# **Citroen C4 - Accensione della spia temperatura liquido di raffreddamento | HELLA**

**Tutti i modelli dal 18 settembre 2006**

**Codice motore: NFU (TU5JP4)**

Accensione della spia temperatura liquido di raffreddamento

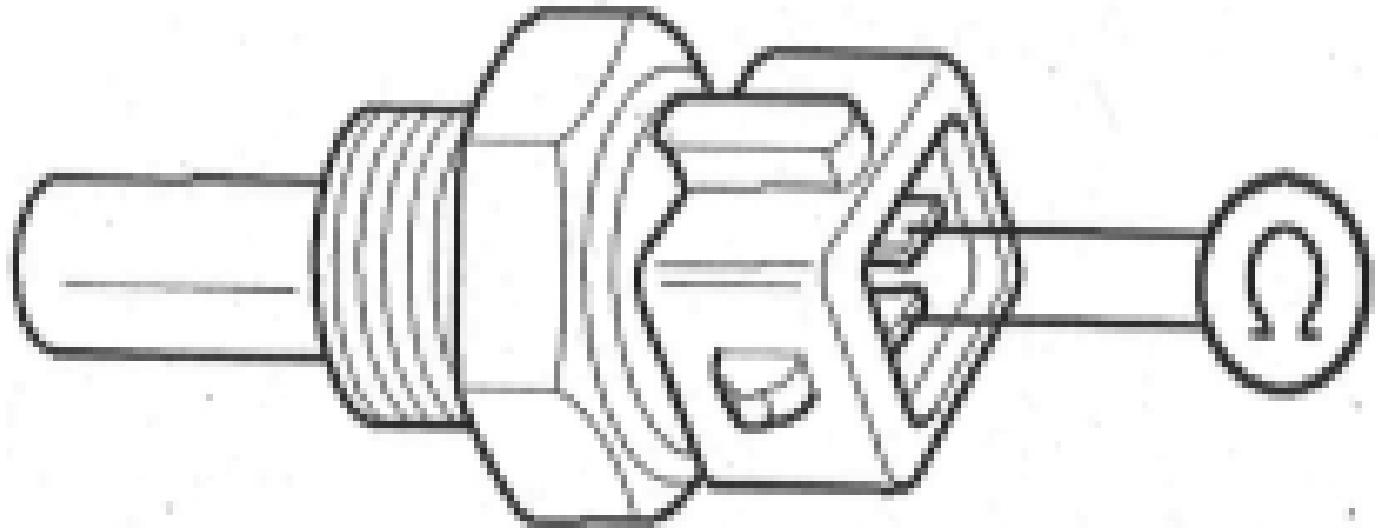
Se su questi veicoli viene segnalata l'accensione della spia temperatura liquido di raffreddamento, una possibile causa è un guasto nel sensore temperatura liquido di raffreddamento.

Possibili cause dei valori misurati errati sono la formazione di incrinature nel corpo di misurazione del sensore temperatura liquido di raffreddamento oppure il montaggio di un sensore temperatura liquido di raffreddamento errato.

[Controllare se la specifica del sensore liquido di raffreddamento [(nome modello) contrassegno (\*96566364\* Costruttore Valeo)] è corretta.

per eliminare i guasti montare un sensore

temperatura liquido di raffreddamento modificato.

Codice ricambio (ET): cod. ET: 1338.F8

Sensore temperatura liquido di raffreddamento Hella: 6PT.009 309-221
